DODATEK č. 1 K SMLouvĚ O DíLO

Předmětem dodatku č. 1 ke smlouvě o dílo č. 565/ODO/2019 (841/TD/VG/2019/023/VGDX) na veřejnou zakázku „II/210 Napojení Podkrušnohorské výsypky v k.ú. Horní Nivy“ je změna čl. IV odst. 4.1, kde dochází k upřesnění průběhu stavebních prací a k předpokládanému ukončení celé stavby. Dále dochází ke změně odst. V, čl. 5.1.2 této smlouvy, kde dochází ke změnám v ceně za provedení Díla dle zpracovaných ZBV, které jsou přílohou (1 až 3) tohoto dodatku. Dodatek je uzavřen v souladu s § 222 odst. (4) zákona č. 134/2016 Sb., o zadávání veřejných zakázek, ve zněních pozdějších předpisů, kde se jedná o nepodstatnou změnu závazku z původní smlouvy o dílo.

Rekapitulace změn během výstavby

Název projektu: 841-VGFX - II/210 Napojení Podkrušnohorské výsypky

Situace:

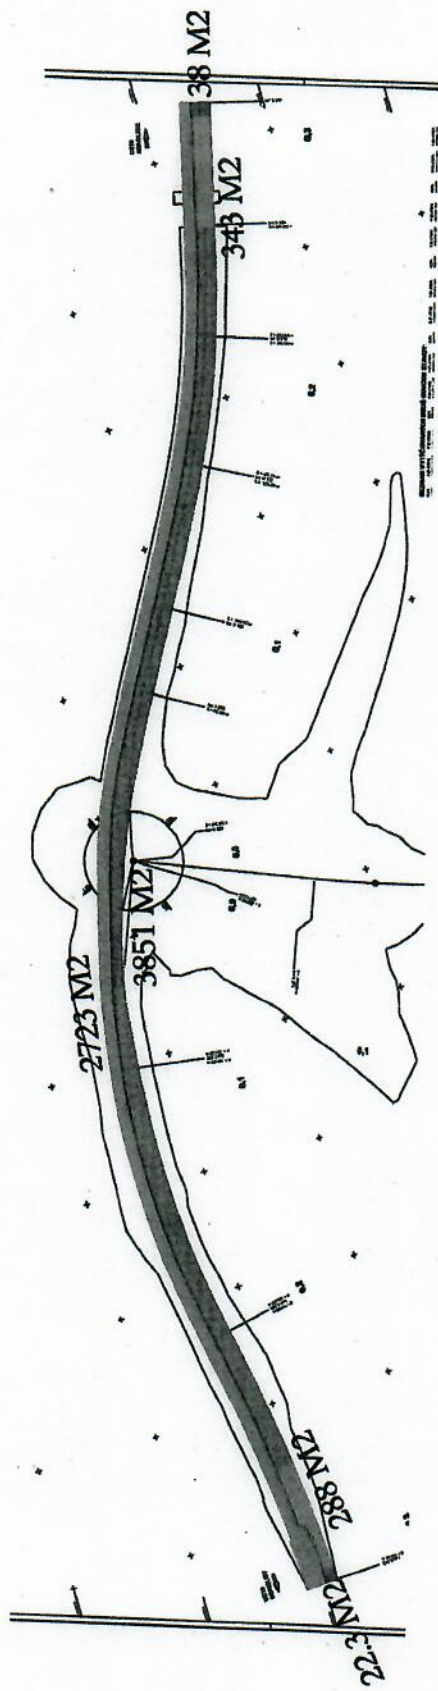
Po zahájení frézování byla zjištěna tloušťka staré konstrukce vozovky větší než byla uvažována v projektu. Tloušťka a plocha byla zaměřena geodetem stavby. Původní souvrství mělo být odstraněno v tloušťce 150mm. Ve skutečnosti byla tloušťka průměrně průměrně 218mm.

Na základě požadavků stavby, bylo provedeno zaměření plochy frézované komunikace.

plocha frézování:	kubatura frézování:
etapa 1- pravá strana 4542m²	990m³
zbývá odfrézovat:	
etapa 2- levá strana 2723m²	593m³

Na základě větší mocnosti stávající živičné plochy, než bylo předpokládáno v projektové dokumentaci došlo k navýšení objemů (m³). Veškeré podklady předložené Zhotovitelem jsou dostatečné a s předloženým **ZBV 1 souhlasím.**

Vzhledem k výše uvedenému se jedná, dle názoru AD, o nepředvídatelné skutečnosti. Nárokované vícepráce jsou doloženy geodetickým protokolem a současně odsouhlaseny TDI, proti předloženému ZBV č.1 nemá AD námitek.

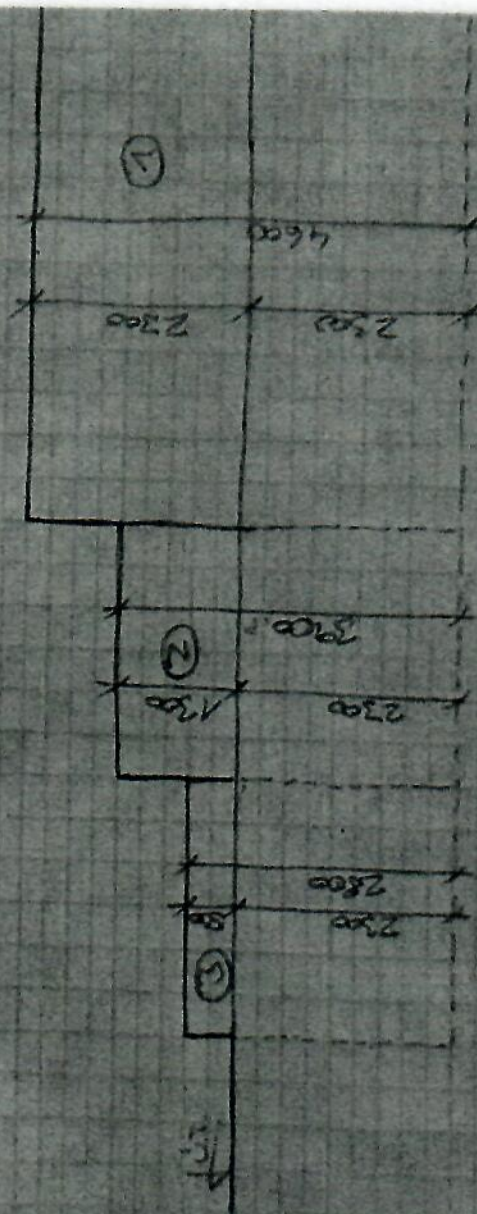
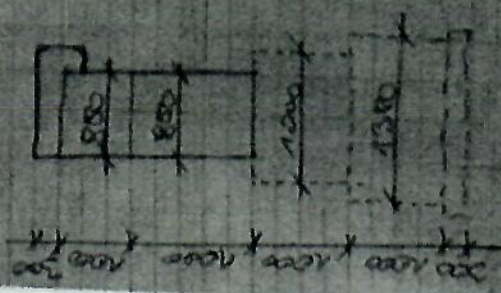
Po zahájení bouracích prací na zárubním zdivu bylo zjištěno, že stěna není tvořena prefabrikovanými bloky spojenými k sobě. Opěrná stěna je monolitická, železobetonová a prefabrikované dílce byly použity pouze jako ztracené bednění. Rovněž bylo zjištěno, že hloubka založení je větší, než předpokládala zadávací dokumentace.

10000
 POD ÚROVNÍ TERÉN
 $1 \times 1 \times 18 = 18$
 $1,55 \times 1,3 \times 18 = 3,519$
49,519 m²

4000
 NAD ÚROVNÍ TERÉNU
 ① $0,85 \times 2,3 \times 10 = 19,525$
 ② $0,85 \times 1,3 \times 4 = 4,42$
 ③ $0,85 \times 0,5 \times 4 = 1,7$
25,645 m²

KUBATURA CELKEM 75,164 m³

U SO 202 bylo prováděno bourání stávající opěrné stěny, avšak bylo zjištěno, že stěna je tvořena železobetonovou konstrukcí, což znamená změnu oproti předpokladu projektové dokumentace. Ta uvažovala pouze s rozebíráním dílců, ale ve finále muselo být použito bouracích kladiv k likvidaci a to do větší hloubky. Veškeré podklady předložené Zhotovitelem jsou dostatečné a s předloženým **ZBV 3 souhlasím.**

Změna byla doložena fotodokumentací, doměřením skutečného stavu a souhlasem TDI. Předložená změna opět řeší skutečně zjištěný stav v průběhu realizace stavby a z pohledu AD se jedná o nepředvídatelné skutečnosti, proti změně nejsou další připomínky

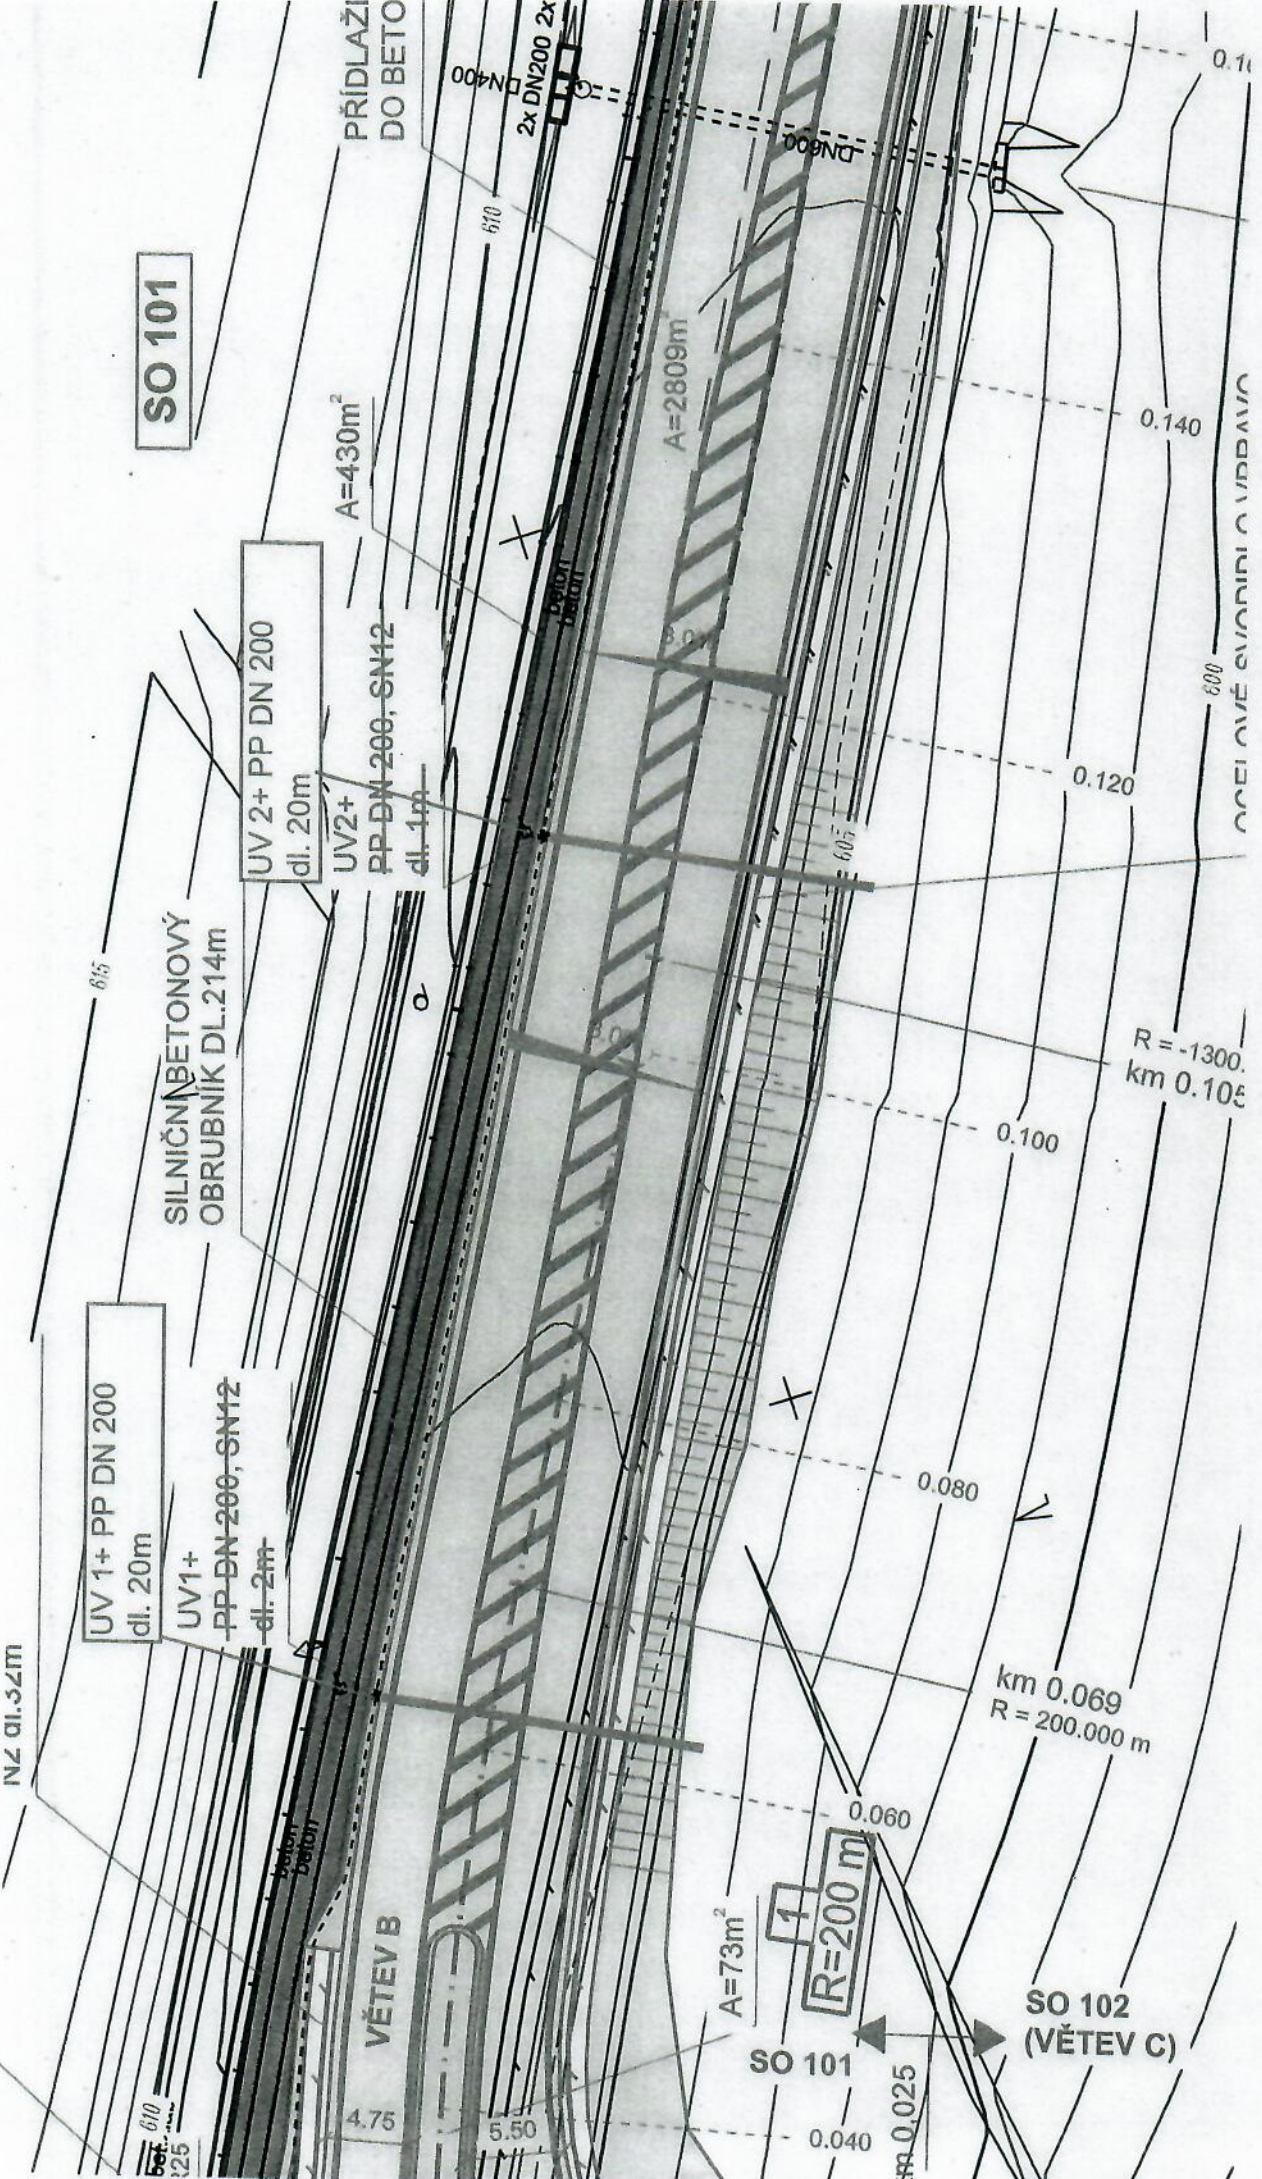
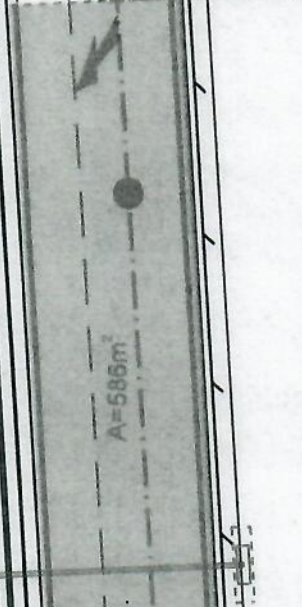
Při odtěžování SO 101 na větví B bylo na úrovni paraplně nalezeno stávající potrubí odvádějící vodu z uličních vpustí. V DSP bylo napojení uvažováno do stávajícího vedení kanalizace, které mělo vést podél stěny. Tato kanalizace neexistuje a každá uliční vpust' je vyvedena kolmo na osu komunikace do lesa. Byly provedeny dva kolmé překopy. První ve staničení 0,60km větev B, druhý v 0,110km. Původně plánovaný překop v km 0,264 byl po dohodě zrušen.

UV6+
PP DN 200, SN12
dl. 17m - vě. seřizovací
na výřektu

Po dohodě s
investorem a TDI
zrušeno

Při odkopech SO 101 na úrovni parapláně bylo nalezeno stávající potrubí UV. Projektová dokumentace uvažovala s tím, že páteřní stoka povede podél stěny, avšak její průběh takový není a je nutné každou UV zrealizovat samostatně ,příčně přes komunikaci . Veškeré podklady předložené Zhotovitelem jsou dostatečné a s předloženým **ZBV 4 souhlasím.**

Vzhledem k výše uvedenému se jedná, dle názoru AD, o nepředvídatelné skutečnosti. Nárokové vícepráce jsou doloženy grafickým zákresem Zhotovitele a současně odsouhlaseny TDI, proti předloženému ZBV č.4 nemá AD námitek.

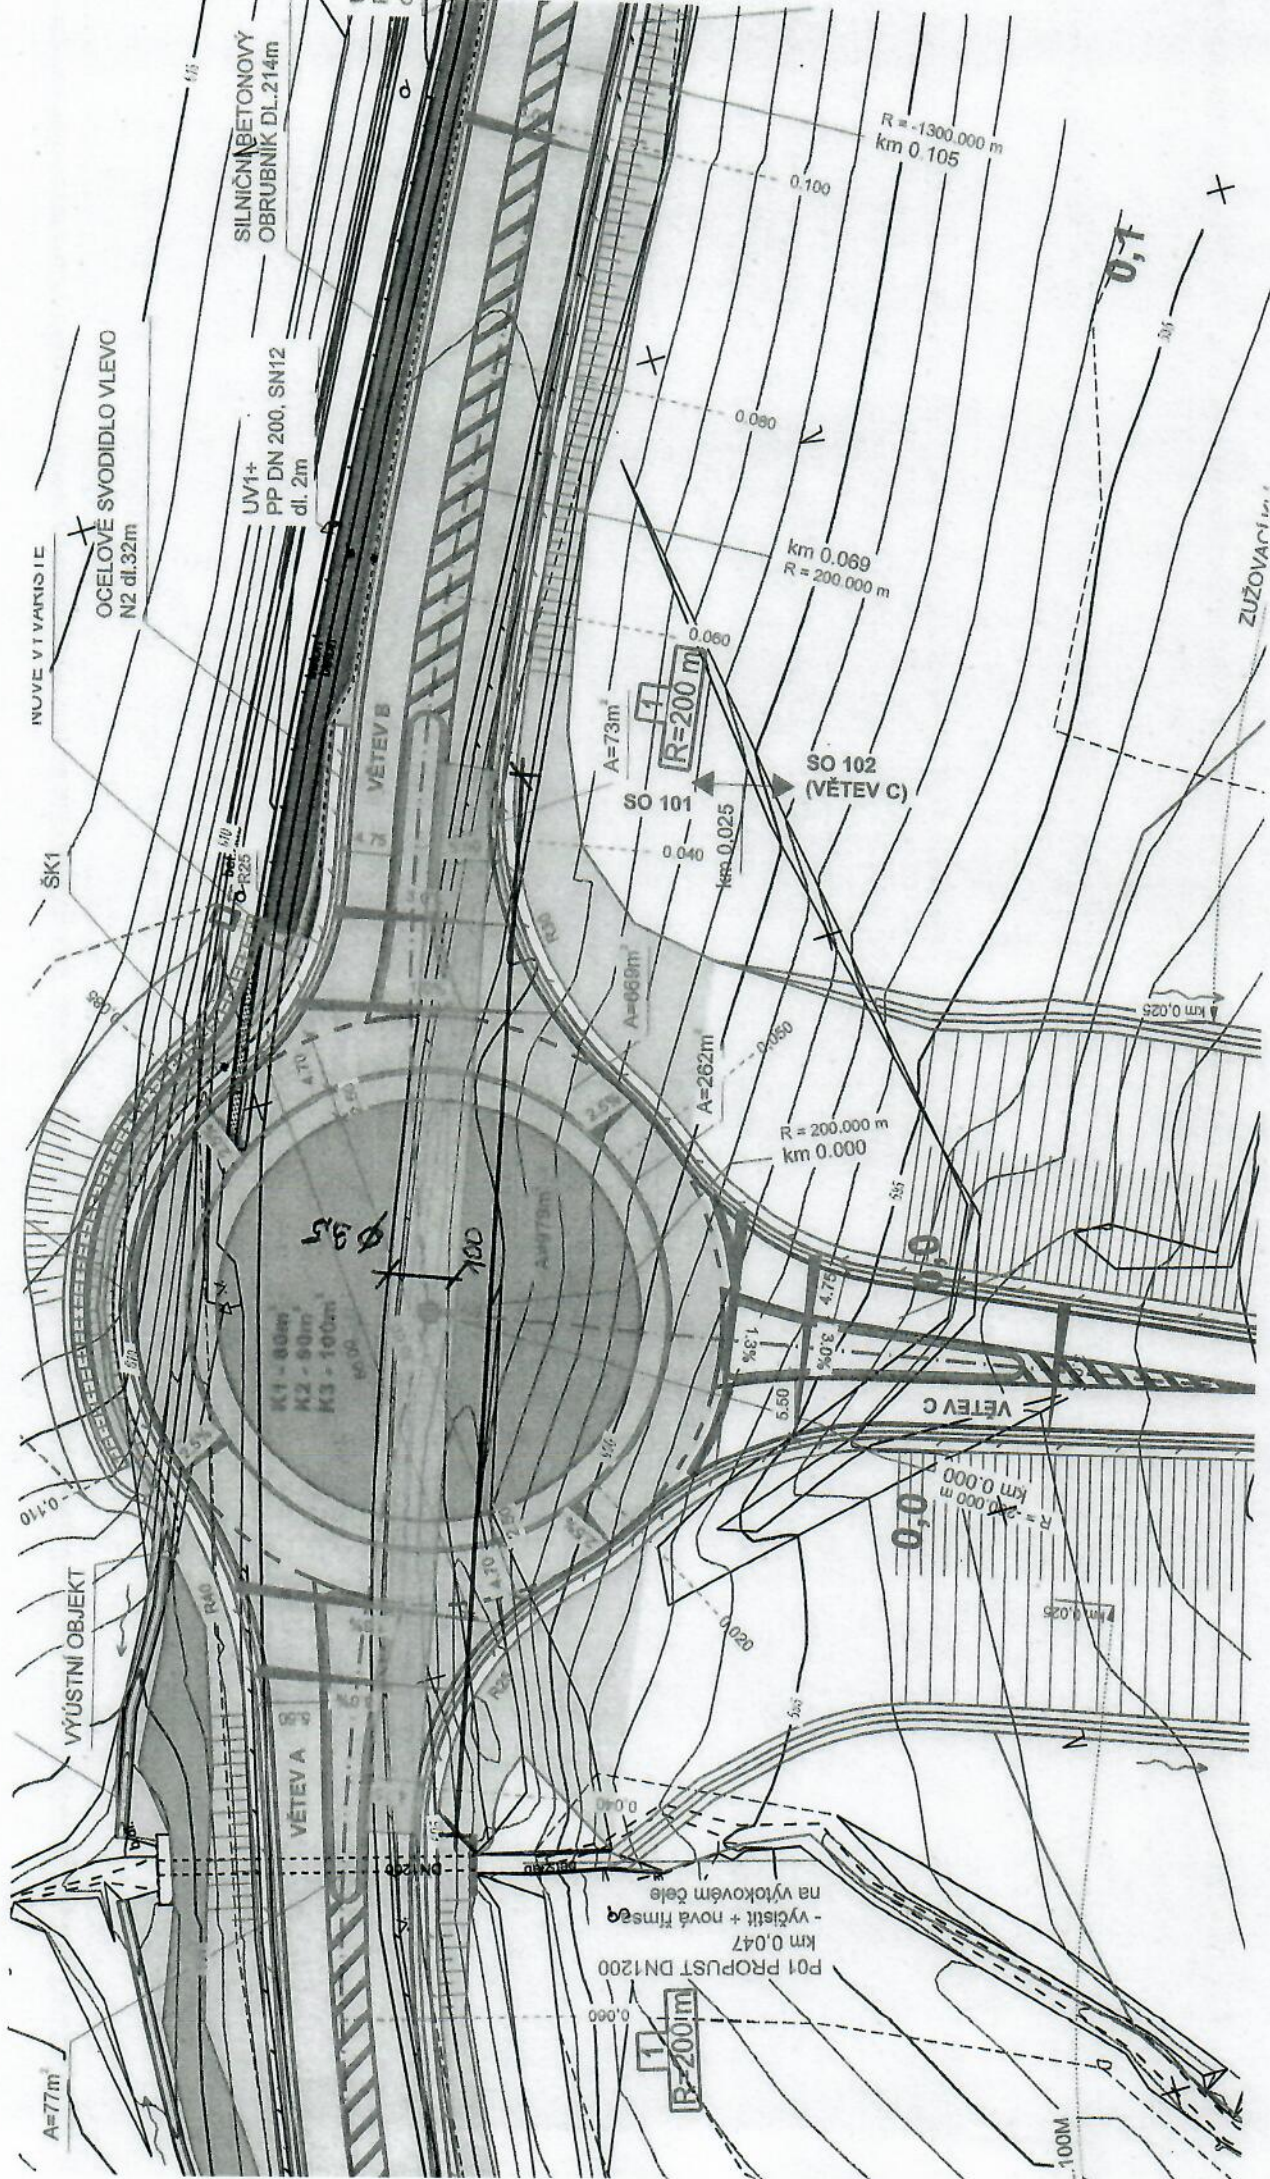
Z důvodu nutnosti zachování plynulého provozu je nutno zajistit průjezd veřejné dopravy skrze staveniště. Bylo proto nutné vybudovat provizorní komunikaci místo budoucího kruhového objezdu, která propojuje obě větve rekonstruované komunikace II/210 na dobu zimního přerušení stavby. Konstrukce této komunikace je provedena v kvalitě a skladbě, která zajistí její funkci po celou dobu zimní přestávky.

P01 PROPUST DN1200
 km 0.047
 - vyčistit + nová římsa
 na výtokovém těle

V rámci ZOV bylo uvažováno s realizací kruhového objezdu po částech, avšak z důvodu zahájení prací v pozdním období ,které nebylo ideální pro provádění násypových prací nebylo možné přípravné práce dokončit a zajistit konsolidaci pro zahájení výstavby části kruhového objezdu. Proto byla zvolena cesta pro zachování plynulého provozu a zrealizování provizorní komunikace. Veškeré podklady předložené Zhotovitelem jsou dostatečné a s předloženým **ZBV 5 souhlasím, za předpokladu akceptace autorského dozoru.**

Vzhledem k výše uvedenému se jedná, dle názoru AD, o nepředvídatelné skutečnosti. Nárokové vícepráce jsou doloženy grafickým zákresem Zhotovitele a současně odsouhlaseny TDI, proti předloženému ZBV č.5 nemá AD námitek.
